## 協力工場 不良品連絡書

## 品質連絡書

件名：CT3641-CF2 (B107267-002)

巻き不良の件

リール外観

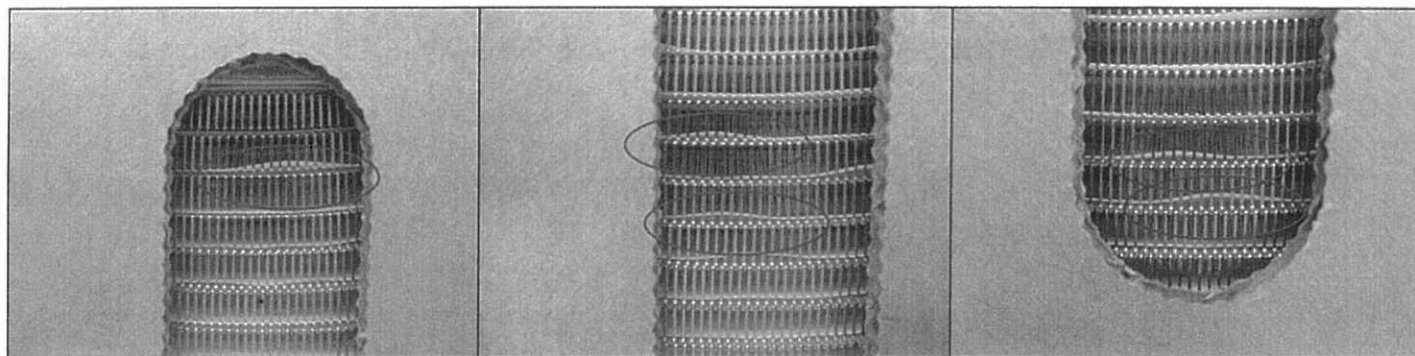
リール外側のフィラメントテープは剥がされている状態でしたが、リールに外傷等はありませんでした。

層間紙の端子への入り込み（リール下側より）

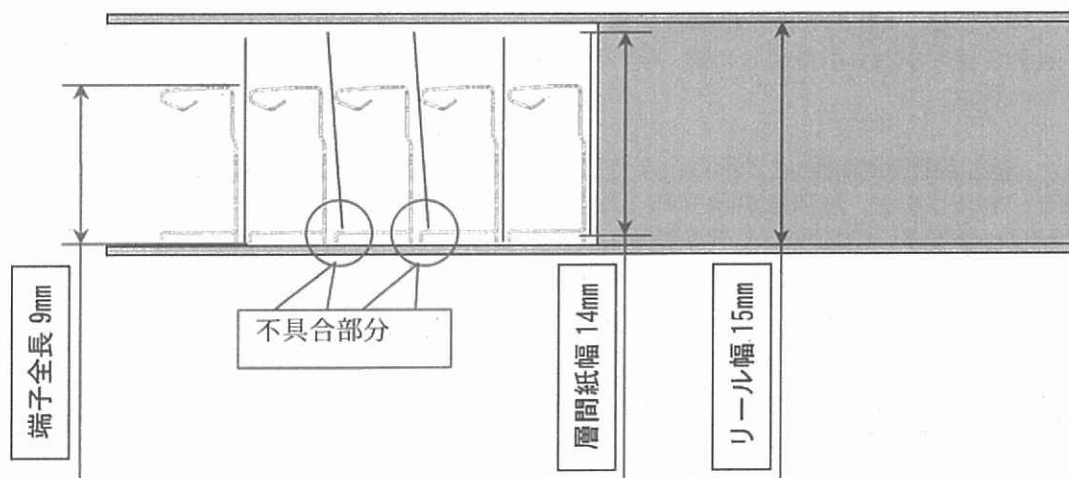
リールの窓からご指摘頂いたような端子の波打ちは確認できませんでした。  
 リールの窓からは以下の写真のように、層間紙がプロテクター端面に維持出来ず端子内側に入り込んでいる状態が確認出来ました。  
 リール内を確認したところ、層間紙が端子内に入り込んでいる状態は確認されましたが、端子の変形はありませんでした。

不具合部分リール内断面略図

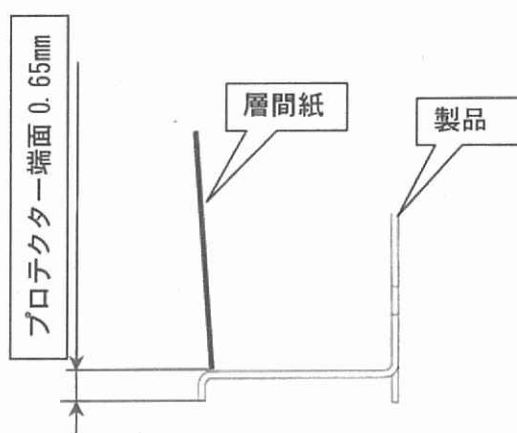
上図のようにプロテクターの端面の幅は 0.65mm となっています。

層間紙の設定はリール幅 15mm に対しマイナス 1mm で設定を行います。従ってリールと層間紙のクリアランスは 1mm 存在しています。

リールと層間紙のクリアランス 1mm に対し、プロテクターの端面幅は 0.65mm となっています。

以上のことから、今回のような層間紙の端子へ入り込む現象は、現在のリールと層間紙の設定では完全に抑え込むことは困難と思われます。

層間紙とプロテクター端面の接触面は、少なくともリールと層間紙のクリアランスである 1mm 以上は必要と考えます。

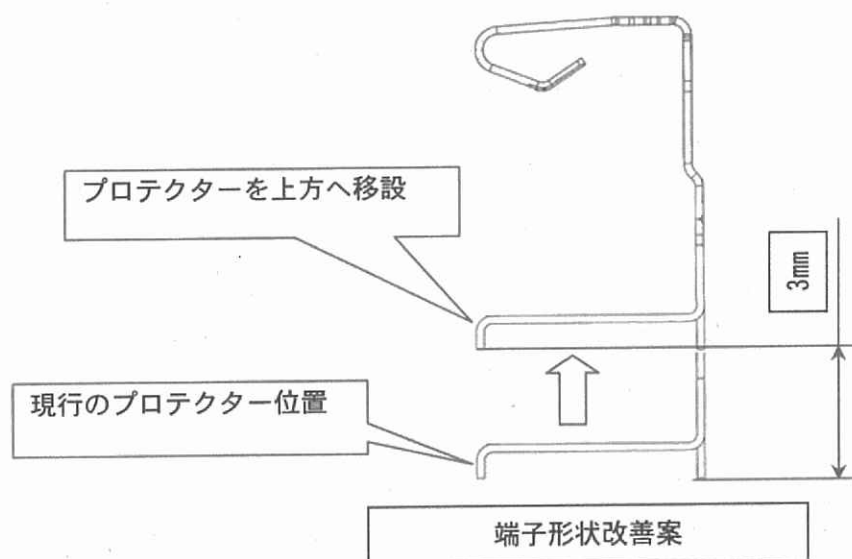
しかしながら、本製品は不具合部分拡大図で示したように層間紙が端子内に入り込みやすい状態となります。輸送時の振動等により、今後も同様の層間紙の端子への入り込みが発生する可能性が御座います。

また、返却品調査の略図にて示したように、本製品の端子形状を層間紙が端子内に入り込みやすい形状と認識しております。層間紙が端子内に入り込みにくい恒久対策としまして、プロテクターの位置を変更、又はプロテクターの形状変を更提案致します。

具体的な改善案を以下に示します。ご検討の程、何卒宜しくお願い致します。
